D. Andrés Perez de Perez, Pro, y Mayordomo de Fabrica de la Parroquia de San Ginés en solicitud de licencia para reformar la fachada de dicha Iglesia por la parte de la calle del Arenal

PLANOS que representan la reforma que se proponen dar á la fachada de la Yglesia Parroquial de S.n Cines de Madrid y á la Capilla contigua del S.to Cristo; estando esta delineada de azul y la anterior de Carmin, y ademas el proyecto del nuevo zócalo pilastras de piedra, puertas y emberjado de hierro que ha de cerrar parte de aquellas fachadas por la Calle del Arenal ~ O.

PROYECTO de REFORMA en su FACHADA de la CALLE del ARENAL

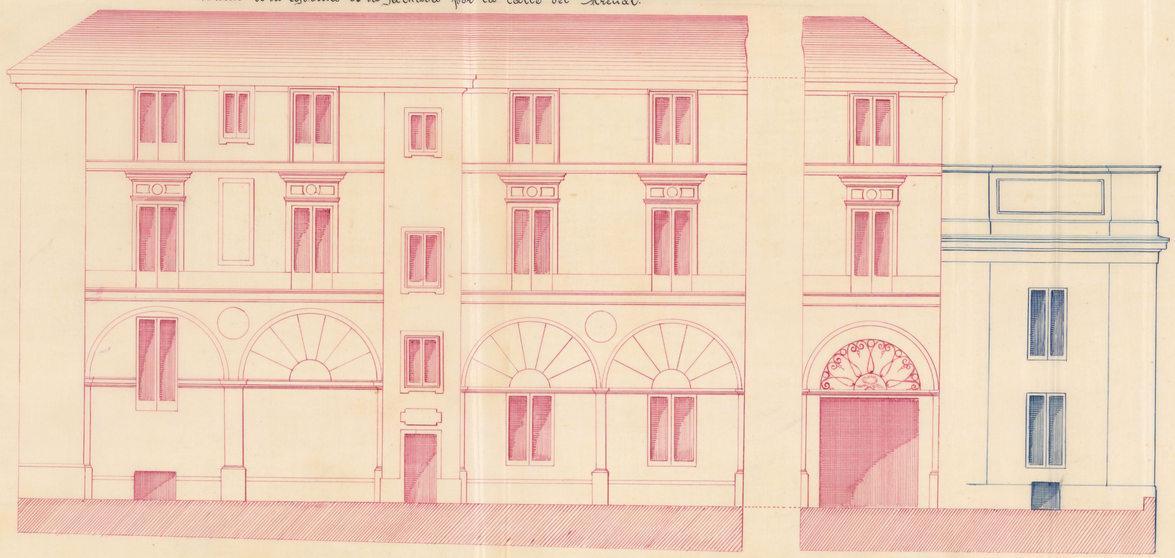
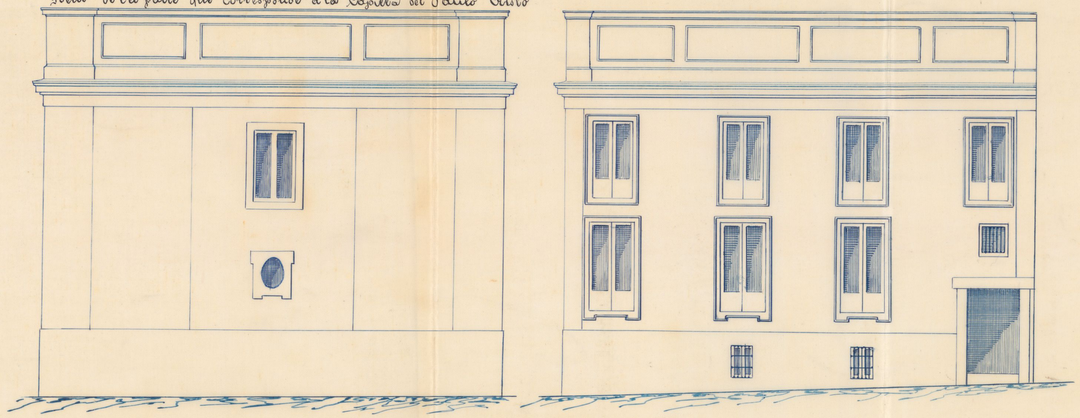
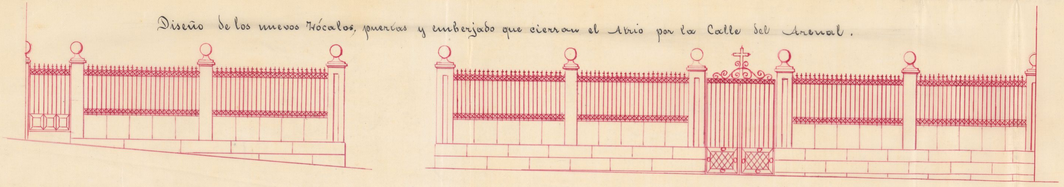
Reconocidos los planos que por duplicado se
presentan para la nueva construccion del Coro alto y Ver
já que circunda el atrio dela Iglesia y para la reforma
delas fachadas á la calle del Arenal hacien-
doy el Arquitecto dela Academia de San Fernando Don
Venceslao Gaviña como á si mismo los ejemplares
únicos del plano de dichas fachadas en su estado actu-
al y dela memoria descriptiva de las obras que se han
de ejecutar, los encuentro conformes y ajustados á lo
que previenen las Reales Ordenes de 10 de Junio de 1854,
9 de Febrero de 1863 y 20 de Abril de 1868 por lo que puede
concederse la licencia que se solicita para ejecutar las
expresadas obras de reforma delas fachadas bajo las
prevenciones siguientes

3.º Sobre el filo delas líneas cornisas no podrá
establecerse pedestales salientes ni molduras
alguna hasta la altura de un metro de las rasantes

4.º Sobre el alero ó cornisa se establecerá una línea
general de plomo para reunir las aguas y dirijirlas
á la alcantarilla publica por bajadas tambien
de plomo dispuestas en el grueso delas fachadas ó
por la parte interior pero en este último caso

5º El Pebeco de las fachadas se ejecutará empleando tintas de un color agradable é imitando un buen orden de construccion

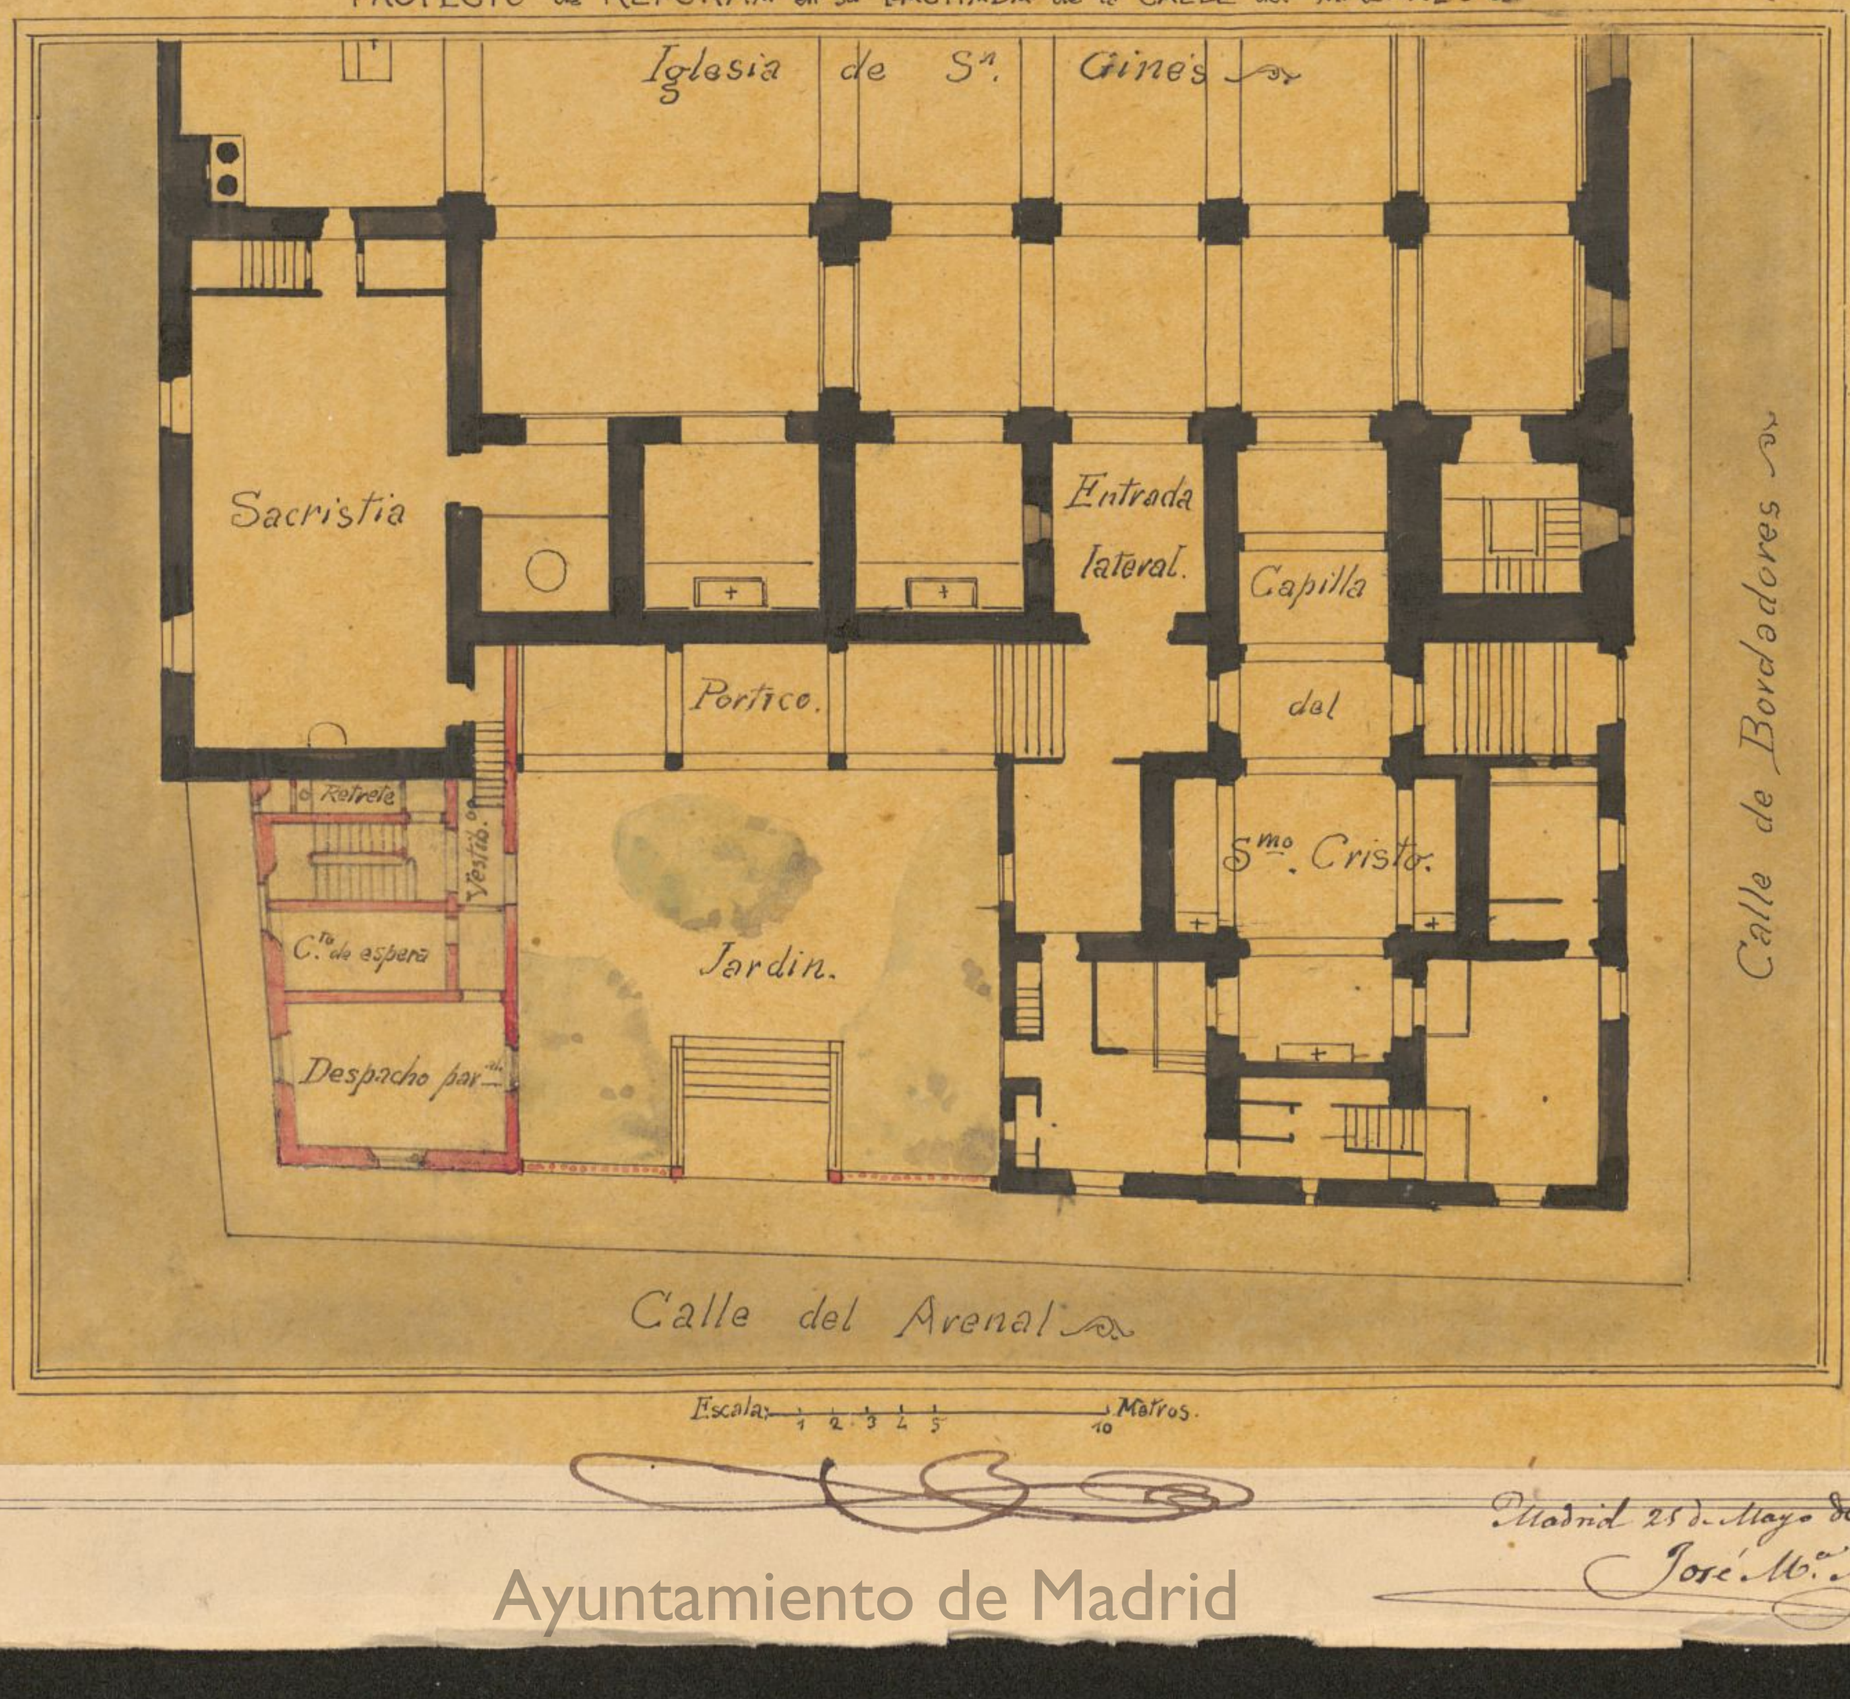
Examinados el nuevo plano y memoria que se presenta para la construccion del Rebalso y cerca que circunda el atrio de la Iglesia de San Gines asi de su proyeccion al costado de dicho atrio y las reformas de las fachadas al mismo y á la calle del Arenal, cuyos documentos estan suscritos por el Arquitecto de la Academia de Bellas Artes Don José Maria Aguilar, debo informar, que los cimientos conformes y ajustados á lo que prescriben las Reales Ordenes de 10 de Junio de 1854 — 9 de Febrero de 1863 y 20 de Abril de 1868, y que mejorando este nuevo proyecto al presentado anteriormente, en mi opinion puede concederse la licencia para ejecutar las mencionadas obras bajo las alineaciones y reglas de construccion designadas y establecidas en mi informe de 19 de Agosto del año último.

Debo hacer observar á V.S. que si en los planos asi en la memoria se hace indicacion alguna de las obras de las demas fachadas de la Iglesia y torre á las calles de Bordadores y Plazuela de San Gines y como el revoco de las mismas estan muy deterioradas, y por otra parte no se comprende el decorado que se propone sin que se armonice en todo el conjunto del edificio, en mi opinion deberia imponerse la obli-

ganon de hacer extensiva la reforma á dichas fachadas y cuerpos altos del edificio siguiendo el mismo orden arquitectonico, de lo contrario podrán hacerse juntas censuras que á nadie convienen evitar.

Apruebase la licencia, de completa conformidad con el informe precedente.
